„Rekonstrukce polikliniky Zahradníková (I. etapa)“

Dodatečná informace zadavatele č. 2 k zadávacím podmínkám (dle § 49 zákona)

Žádost č. 8 (č. označení žádosti navazuje na dodatečnou informaci č.1)

OTVÍRACÍ MECHANIZMUS

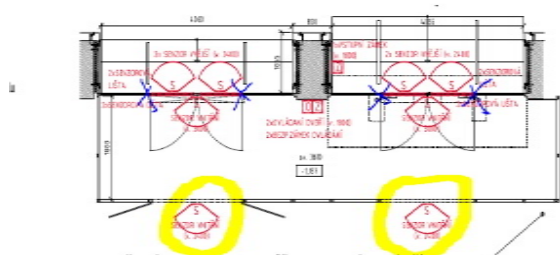
1. V souboru Výpis oken a dveří je uveden otevírací mechanismus ke dveřím D1.

Ve specifikaci prvku je uvedeno: „Vzhledem k výjimečnému výrobku může dojít ke zjištění, že takový výrobek je pouze od jednoho výrobce“. Což je diskriminační požadavek na tento mechanismus, kdy tyto parametry dle informací našich obchodních partnerů **splňuje celosvětově pouze jeden výrobce**.

Tento požadavek na uvedený otevírací mechanismus vykazuje známkou porušení § 44 odst. 11 zákona č. 137/2006 Sb, v platném znění, o veřejných zakázkách (dále jen zákon), kde v případě, kdy se ukáže, že některá ze zařízení, výrobků či dodávek uvedených v zadávací projektové dokumentaci včetně výkazů výměr či nabídkového položkového rozpočtu, podle které se bude realizovat veřejná zakázka, mají uvedeny obchodní názvy, specifická označení zboží a služeb, které platí pro určitou osobu, popřípadě její organizační složku za příznačné, patenty na vynálezy, užité vzory, průmyslové vzory, ochranné známky nebo označení původu a to i ve spojení se slovy např., referenční vzorek apod., **nebo budou technické podmínky porušovat § 45 a § 46 zákona, tzn. budou stanoveny takovým způsobem, který by určitým dodavatelům zaručoval konkurenční výhodu např. tím, že v případě, kdy by zadavatel v pozici Ob-jednatele trval na dodržení všech požadovaných parametrů uvedených v zadávací dokumentaci, by bylo možné dodat pouze jeden konkrétní výrobek, zařízení, nebo dodávku, či službu.**

Dle platného zákona musí být uchazeči v pozici Zhotovitele v takových případech umožněno použití i jiných, kvalitativně a technicky obdobných řešení a zadavatel musí postupovat v souladu se zákonem a umožnit použití kvalitativně a technicky obdobných řešení.

Žádáme o vyjádření zadavatele k výše uvedené problematice.

Budova polikliniky Zahradníková 2-4 / Veveří 64 je evidována ve smyslu zákona č. 20/1987 Sb., o státní památkové péči v platném znění v Ústředním seznamu kulturních památek České republiky pod rejstř. číslem 104 040 a nachází se na území Ochranného pásma Městské památkové rezervace (OP MPR) Brno, ustanoveného rozhodnutím Odboru kultury NVmB dne 6.4.1990 pod. č.j. KULT/402/90/Sev. Rekonstrukci je proto nutno provádět s velkým důrazem na zachování historické kvality. Pro splnění toho úkolu může docházet ke specifickým požadavkům na dodavatele, k realizování atypických výrobků i za situace, že určitý komponent je dostupný pouze od jednoho výrobce.

Zadavatel netrvá na přesně specifikovaném výrobku při zachování funkčnosti dveří, spolehlivosti otevírání při velké frekvenci průchodu a zachování estetického vzhledu (dodržení konstrukčního řešení a uložení otevíracího mechanismu, který je plně skrytý v podlaze s výjimkou otáčivého čepu).

Výrobek by ale měl splňovat parametry uvedené v popisu, s výjimkou rozměrů pohonu.
